Tilsynsrapport til offentliggørelse

Virksomhedens navn	Randers Affaldsterminal
Virksomhedens adresse	Romalt Boulevard 64, 8960 Randers SØ
CVR-nummer	29189668
Virksomhedstype	5.4 Deponeringsanlæg >10 t/dag eller kap. >25.000 t
Tidspunkt for tilsynet	19. november 2025
Baggrunden for tilsynet	Prioriteret tilsyn og møde angående asbestdeponering
Varsling af tilsynet	Aftalt den 14. november 2025
Deltagere fra virksomheden	Søren Nysted Svendsen, Randers Affaldsterminal Nicolaj Buch Damgaard, Randers Affaldsterminal Jørgen Niemann Jensen, Randers Affaldsterminal På Teams under mødet: Henrik Kirkegaard, Randers Affald og Genbrug Joanna Cimpu, Sweco
Øvrige deltagere	-
Tilsynet udført af	Peter Møller og Marianne Bager
Tilsynet omfattede	Besigtigelse ved igangværende deponering på Etape 4.2
Materiale udleveret

Figur1 Oversigtskort over etape 4.2, enheder til mineralsk affald. Kilde: Randers Affaldsterminal.

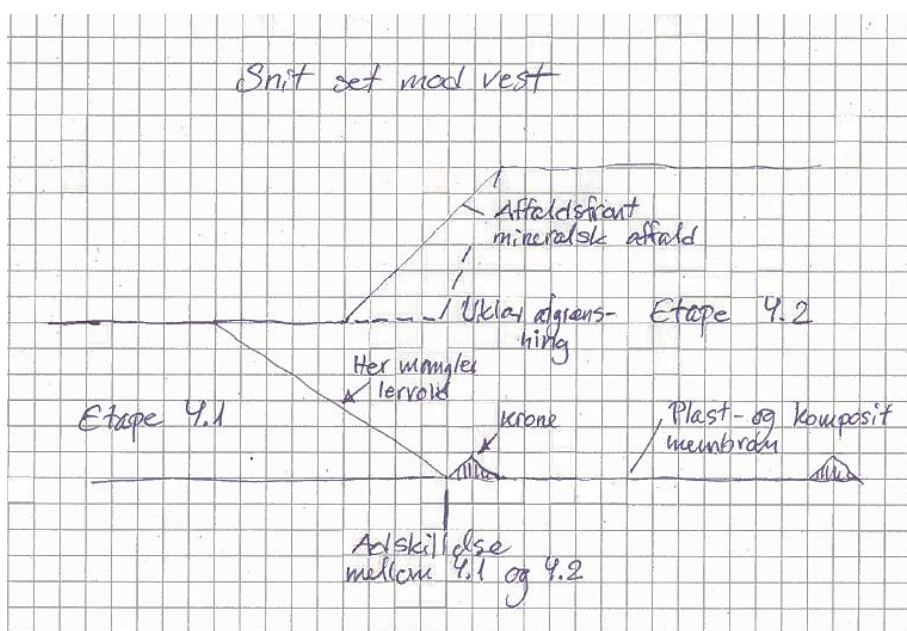
På den baggrund har Randers Affaldsterminal anmodet om et møde, hvor mulighederne for at skaffe ekstra kapacitet til mineralsk affald, herunder at udnytte den del af etape 4.2, som endnu ikke er udnyttet, kunne diskuteres. Randers Affaldsterminals oplæg til vurdering af restkapacitet er markeret med grønt på nedenstående figur.

Randers Affaldsterminal har været gået i gang med klargøring til etablering af sidevolde af ler (vist med blå på ovenstående tegning) for udnyttelse af den resterende del af den mineralske del af etape 4.2.

Derved har Randers Affaldsterminal konstateret, at den lervold, som skulle udgøre afgrænsningen mellem den ældre etape 4.1 uden tilstrækkelig membran (mod syd) og den nye etape 4.2 med membran, ikke er etableret langs de mineralske enheder på 4.2. Lervolden skulle være ført fra kronen i bunden af enheden med op ad skråningen ind mod etape 4.1, og sikre, at perkolat fra etape 4.2 ikke siver ned på etape 4.1.

MST vurderer, at det vil være kompliceret at tilvejebringe reel ny mineralsk kapacitet på den sydlige del af etape 4.2.

Randers Affaldsterminal skal sørge for at sikre en miljømæssig forsvarlig afslutning af den igangværende deponering af mineralsk affald på den sydlige del af etape 4.2 samt at tilpasse allerede deponeret affald over nuværende terræn i området over sydkanten af plastmembranen på etape 4.2.

MST foreslog at opgive overvejelser om yderligere udnyttelse af den beskedne restkapacitet på den sydlige del af de mineralske enheder på etape 4.2, og i stedet etablere asbestceller på enheden for blandet affald og på PCB-cellen på etape 4.2.

På tilsynet blev aftalt, at Randers Affaldsterminal fremsender en plan for de videre tiltag ved sydsiden af den mineralske enhed på etape 4.2 og om man vælger at etablere asbestceller på enheden for blandet affald og på PCB-cellen på etape 4.2.
